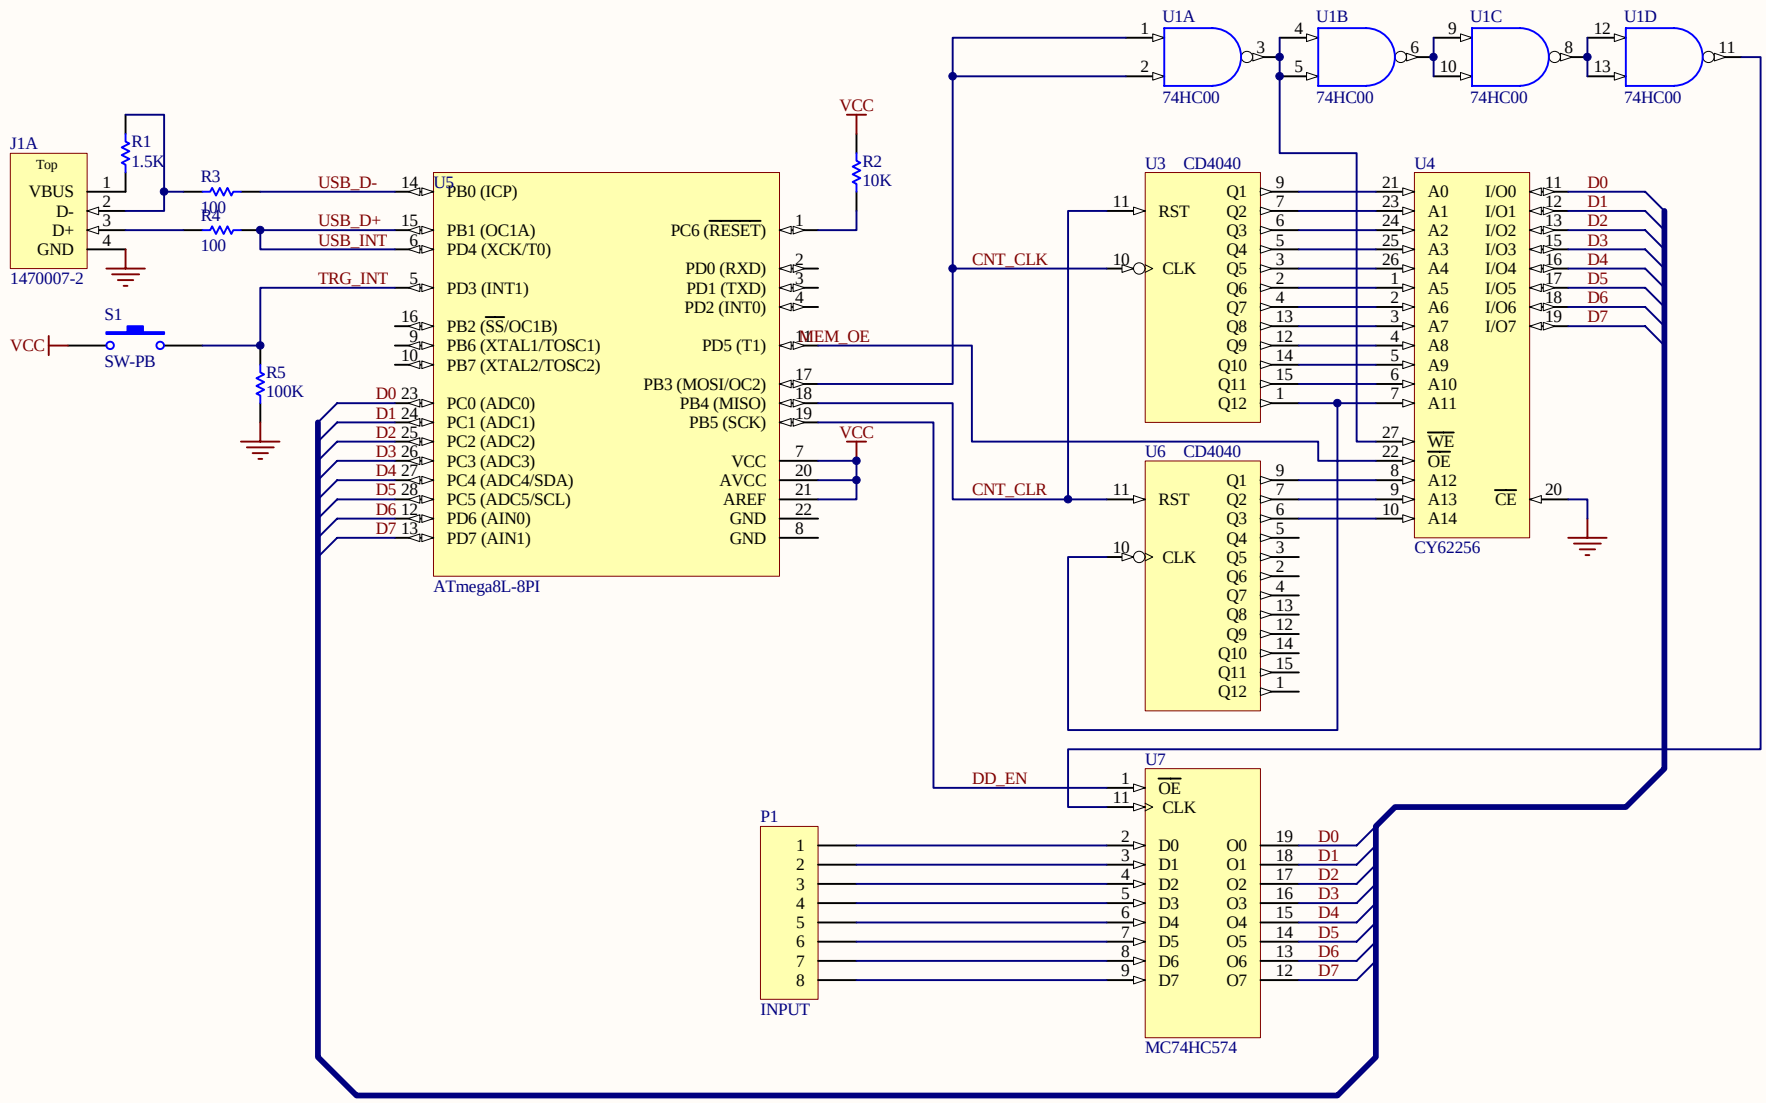
个人认为这里用74HC00匹配时序应该可以省掉，需要实验验证！
